Kommentar til nabomerknad fra Berger og Rykkinn Vel

Figur 1 Blå skravur angir pågående planområde for Nordby gård.

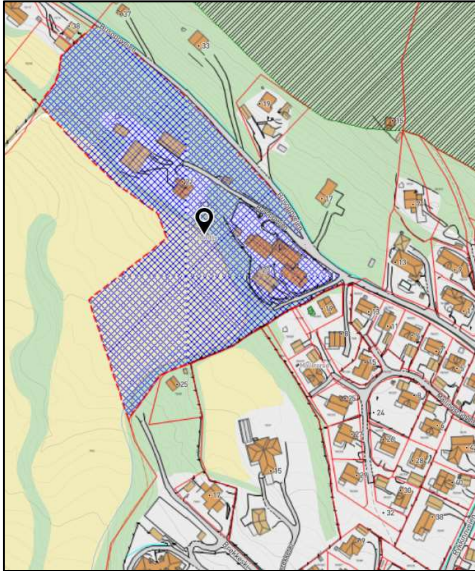
Tiltaket vil krysse planområdet for pågående detaljreguleringsplan for Nordby gård mot sør. Tiltaket vil ikke påvirke planen i vesentlig grad, se område angitt med blått på figur nedenfor.
